改善箇所説明図

不具合の内容

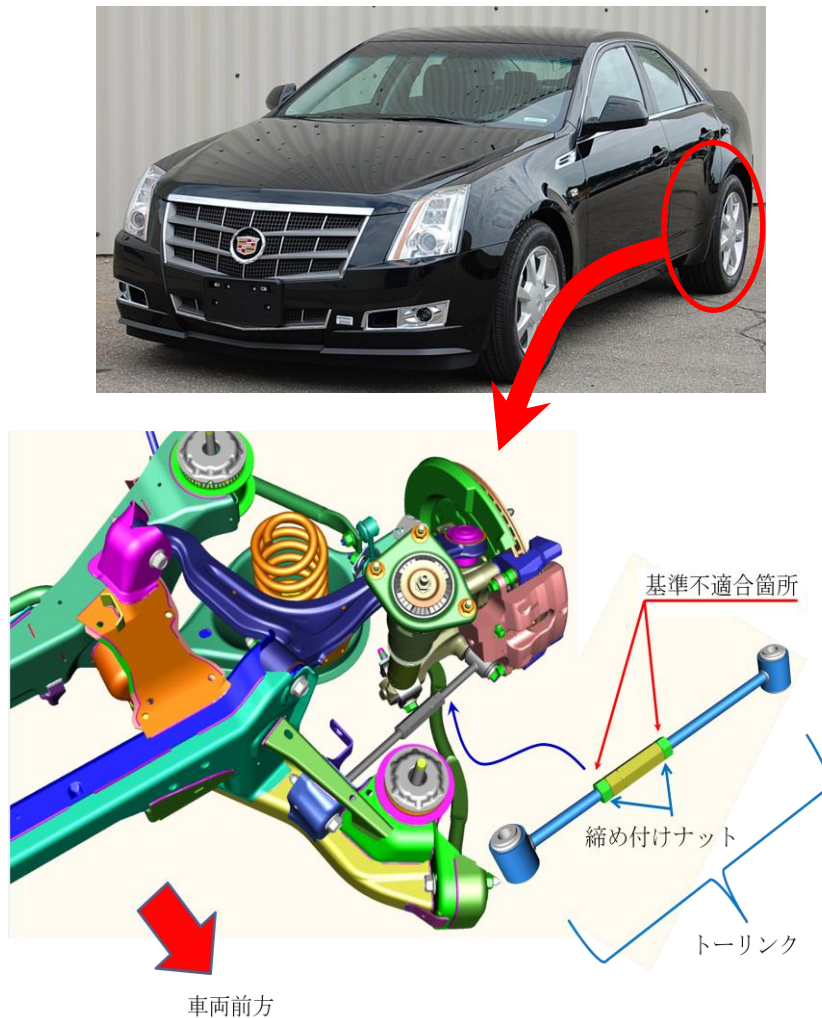
リヤサスペンションのトーリンクにおいて、締め付けナットに潤滑用のコーティングを施したものを使用したため、使用過程において当該ナットが緩む場合がある。そのため、そのままの状態で使用を続けると、当該ナットの緩みが拡大し、最悪の場合トーリンクが外れ、車両の走行安定性を損なうおそれがある。

全車両、締め付けナットの緩み及びトーリンクの損傷等の有無を点検のうえ以下の処置をする。

- ①締め付けナットに緩みがなくトーリンクに損傷等がない場合は、トーリンクに付着している潤滑用のコーティングを取り除き、締め付けナットを新品に交換する。
- ②締め付けナットに緩みのある場合又はトーリンクに損傷等がある場合は、トーリンクを新品に交換する。

左ストラット部分に青色ペイントを塗布する。
